Processo nº	SEI 00390-00008508/2022-13
Interessado :	CAPRI EMPREENDIMENTOS IMOBILIARIOS SPE LTDA
Assunto:	Parcelamento do Solo Urbano em gleba de matrícula nº 30.525 (2º ORI), localizada na Região Administrativa do Jardim Botânico, RA-XXVII.
Relator:	Ricardo Reis Meira (CAU/DF)

Relato ao CONPLAN

Figura 2: Localização da Estrutura de Amortecimento de Vazão. Fonte: MDE 089/2024

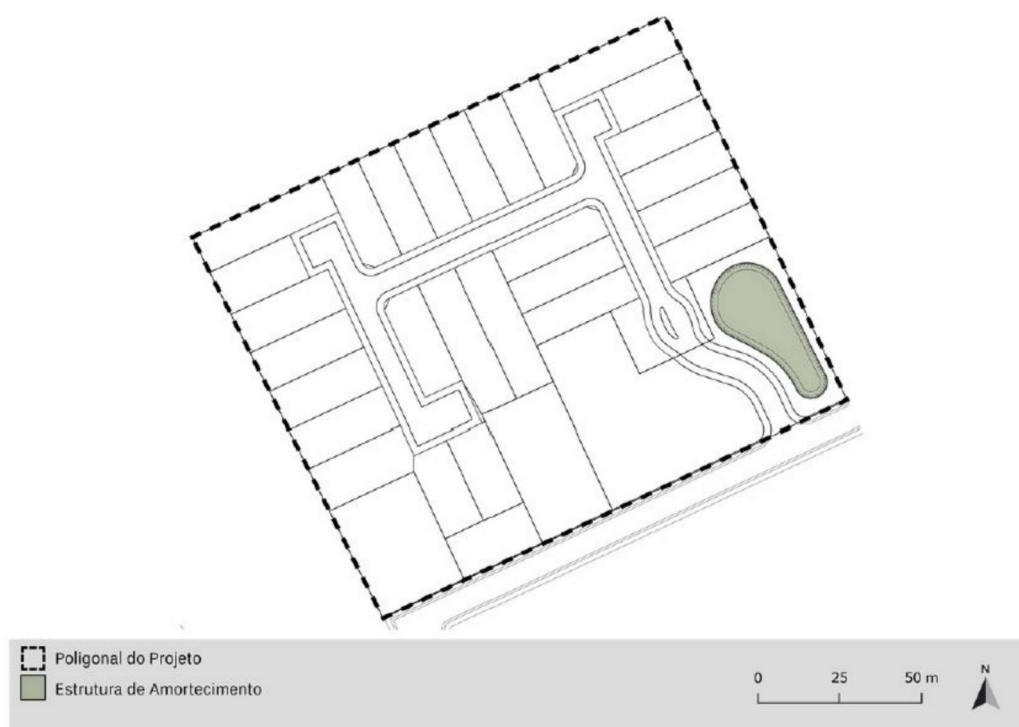
A Companhia Urbanizadora da Nova Capital do Brasil – Novacap informa que não existe interferência com rede pública implantada e ou projetada na poligonal de estudo. Também comunica “a necessidade de elaboração de projeto de drenagem específico, de inteira responsabilidade do empreendedor”, devendo ser usada estrutura de amortecimento de vazão dentro da poligonal do parcelamento, conforme Resolução nº 09, da ADASA, que define como vazão máxima de saída de um empreendimento o valor de 24,4 l/s/ha. Informa ainda que no projeto de urbanismo da área em questão, deverá ser reservada área para instalação dessa estrutura.

A solução de projeto, segundo MDE 089/2024, é dada por um **reservatório de infiltração aberto**, visando o retardo e o amortecimento do escoamento. O controle na fonte é feito por dispositivos integrados ao sistema de drenagem, projetados para reduzir vazões máximas e volumes de escoamento superficial através da infiltração, reutilização de águas pluviais e/ou armazenamento temporário. O objetivo é compensar a impermeabilização causada por novas construções, em que cada propriedade contribuinte para o sistema de drenagem proposto deve possuir um sistema de amortecimento local.

Figura 4: Croqui do parcelamento e Usos propostos. Fonte: MDE 089/2024

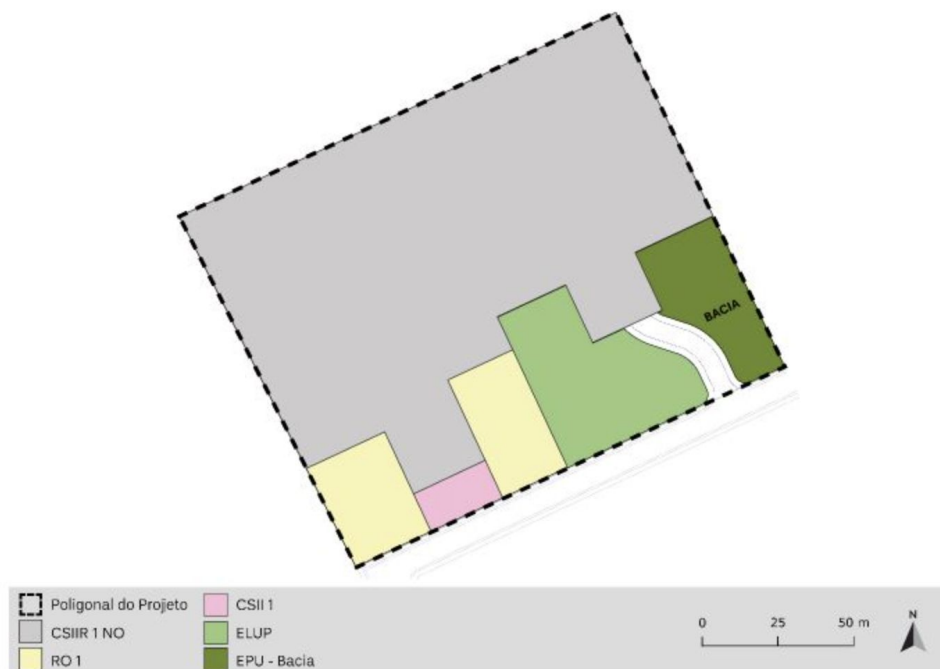
O parcelamento apresenta 2 lotes residenciais unifamiliares e 1 lote residencial multifamiliar na tipologia de casas, configurado em condomínio de lotes conforme croqui de usos abaixo:

Figura 6: Localização das Áreas Públicas. Fonte: MDE 089/2024

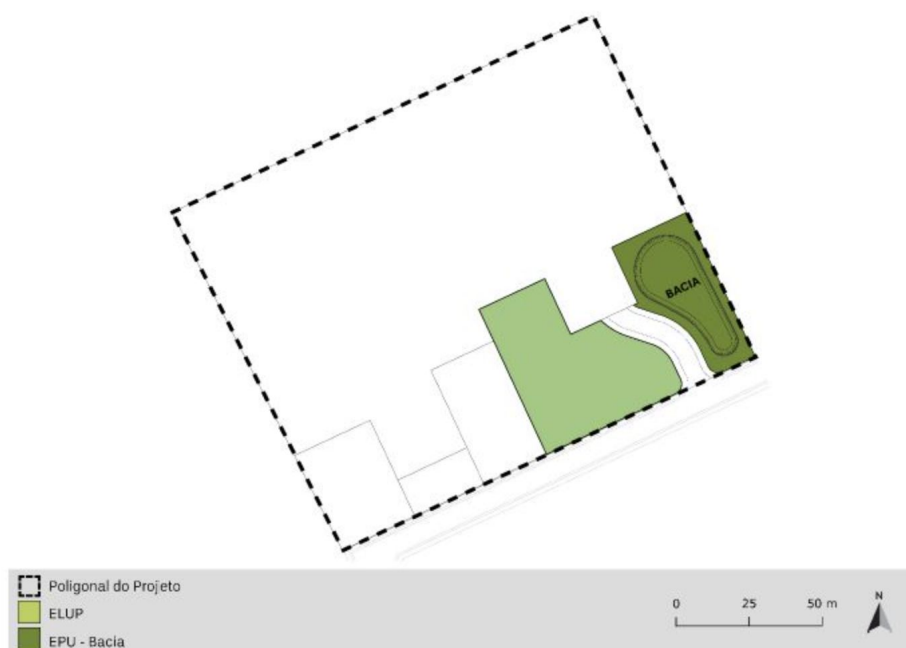
Neste parcelamento, foi destinado 3.367m², representando um percentual de 16,50% da área passível de parcelamento da gleba à implantação de equipamentos e espaços livres de uso público, sendo:

2.116,99m² destinados a ELUP, representando 10,37% da área parcelável da gleba;

1.250,01m² destinados a EPU, bacia de drenagem, representando 6,13% da área parcelável da gleba;
